**RESUELVE CONTROVERSIAS PRESENTADA
POR VALLE SOLAR SPA, EN CONTRA DE CGE
S.A. EN RELACIÓN CON EL PMGD PEÑADERO
GRANDE 4.**

El proyecto “Peñadero Grande 4”, en adelante el Proyecto, consiste en un proyecto fotovoltaico de 9 MWac ubicado en la comuna de Linares, Región del Maule. La sociedad titular del Proyecto es Valle Solar SpA, en adelante, la Sociedad.

El Proyecto evacuará su energía a través del alimentador Presidente Ibañez (P.P. 546521) que tiene su cabecera en la S/E Chacahuín ambos propiedad de CGE y cuenta con Resolución de Calificación Ambiental aprobada.

Figura 2: Plano del alimentador Presidente Ibáñez informado en el Formulario N°4 del 07.04.2020

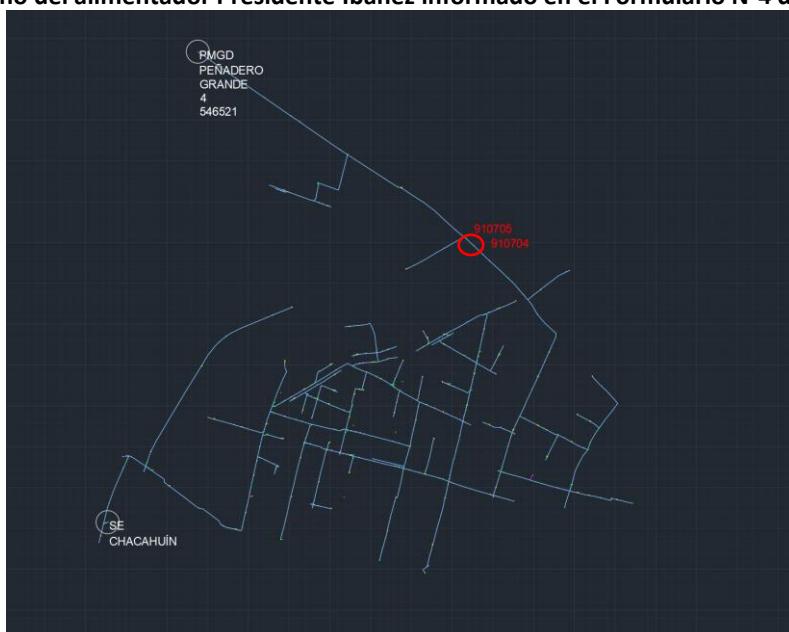
Luego, con fecha 08 de junio de 2020, CGE S.A. presenta en los resultados de los estudios de flujos de potencia como alternativa de obra, la limitación de potencia de 9 MW a 1,7 MW, la cual se debe principalmente a la utilización del máximo estándar constructivo soterrado aplicado a la redes de distribución, que fue declarado por la Empresa Distribuidora en la información técnica (Formulario N°4 - DS 244), el cual corresponde a conductor cable seco XAT 240 mm² (o bien 500 MCM), que dispone de una capacidad de inyección de 395 [A]. Cabe señalar que el tramo soterrado de red de distribución corresponde a 62 metros de longitud, y se encuentra localizado entre los nodos singularizados en el modelo eléctrico del alimentador Presidente Ibáñez, N°910704 y N°910705 (ver figura 2).

Con fecha 08 de julio de 2020 la empresa Valle Solar SpA presentó el Formulario N°6, señalando su disconformidad a los estudios técnicos realizados por la Empresa Distribuidora, presentando una minuta con observaciones a los estudios técnicos, incluyendo para la estrangulación de la red del tramo soterrado, evaluar tres posibilidades de obras, las cuales corresponden a: i) utilizar un conductor de mayor calibre no homologado por CGE S.A. pero que cumpla con la normativa vigente; ii) instalar un segundo conductor en doble circuito en el tramo soterrado, o finalmente, iii) modificar ese tramo por el tipo aéreo que cumpla la normativa vigente.

"Para casos como este se ha revisado y descartado el uso de doble circuito y el uso de un conductor fuera del estándar de CGE con mayor capacidad."

El informe deberá presentar además la evaluación de las alternativas de obras propuestas para el tramo soterrado localizado entre los nodos N°910704 y N°910705, considerando la implementación de un conductor de mayor sección, o bien, la posibilidad de implementación de un doble circuito para el tramo referido. En caso de que ambas alternativas no sean posibles, la Concesionaria deberá
